COMPRA PRIVADA FFM/ICESP 2025/2022

CONCORRÊNCIA – PROCESSO DE COMPRA FFM/ICESP RS 1842/2022

CIRCULAR Nº 06

DUVIDAS TÉCNICAS

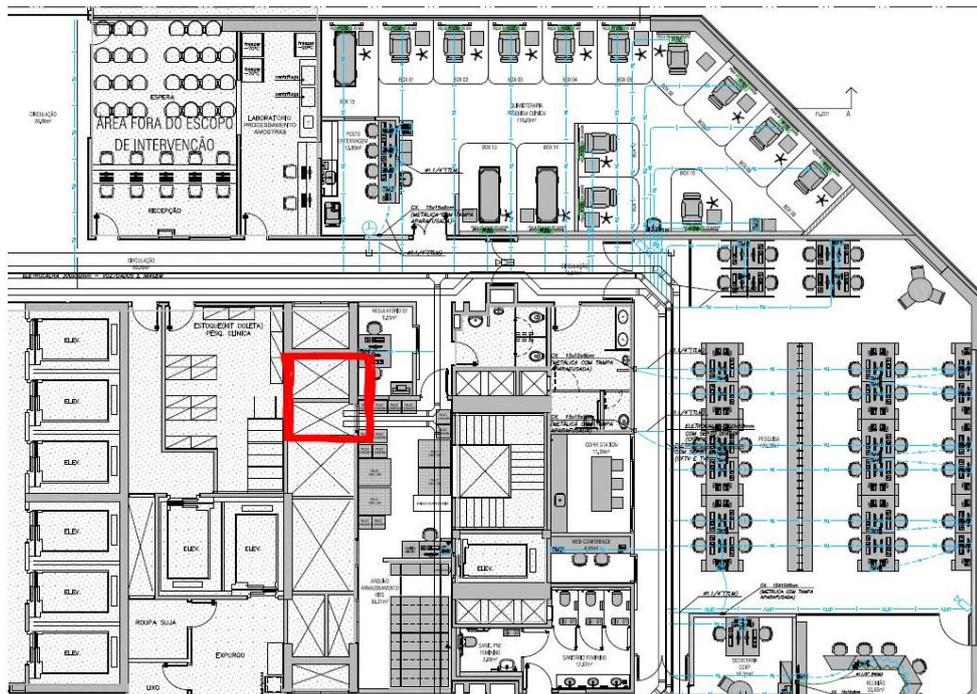
2 - Poderiam confirmar onde está localizado o rack?

A área de rack do TI está localizada na marcação em **vermelho** do desenho abaixo.

O rack do sistema de segurança mais próximo está localizado no 15º andar, porém o local das gerenciadoras será definido.
